监 理 通 知 单

工程名称: 湖南娄底涟源七星街 2x20MW 分布式光伏电站项目

编号: GFDZJBM08-038

事由: 关于红联光伏区 12 子阵施工质量问题

附件 (现场图片)

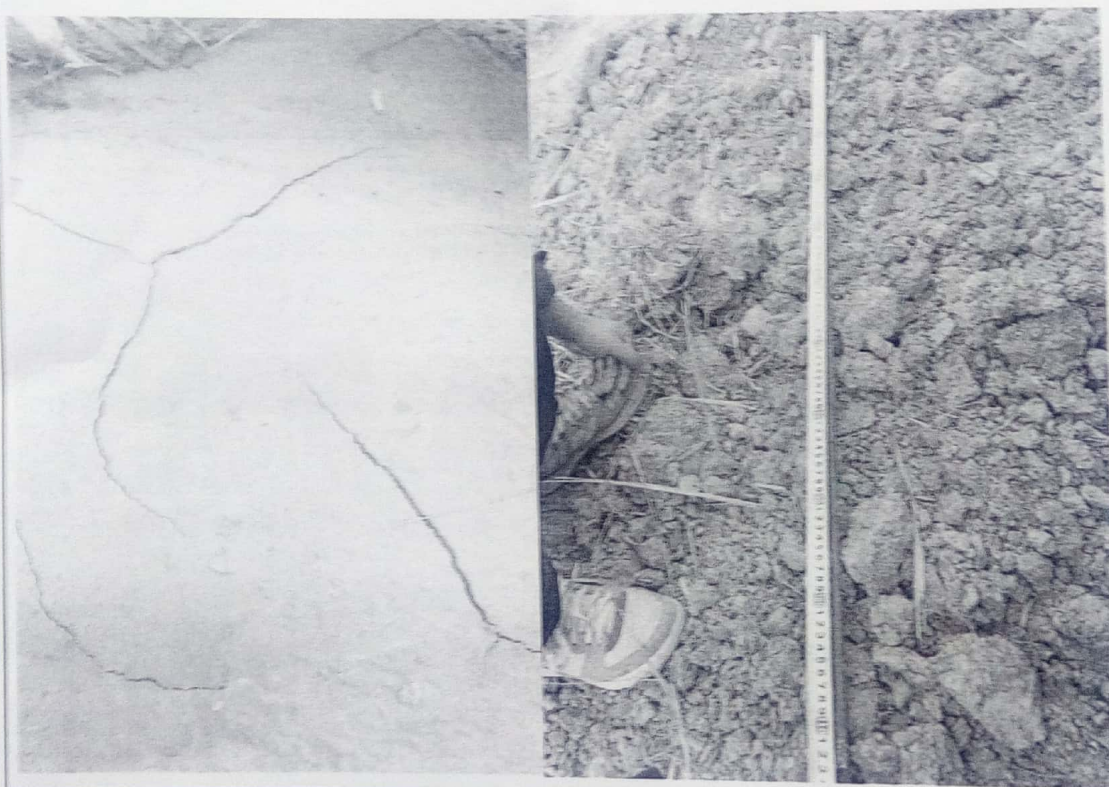
内容: 10 月 14 日上午, 监理人员在红联光伏区施工现场检查过程中, 发现问题如下
现场底板钢筋长度数量及承台基础尺寸不符合设计要求, 且混凝土随意加水、未振捣, 表面未收光, 混凝土表面出现裂缝现象等严重质量现象, 现要求你单位加强管理, 尽快督促整改, 于 16 日前将整改完成, 在自检合格的基础上报监理部复查, 不整改及未按要求整改, 视为不合格, 如在以后施工过程中发现此类问题, 将对你单位进行经济处罚 2000 元及进行停工整顿。
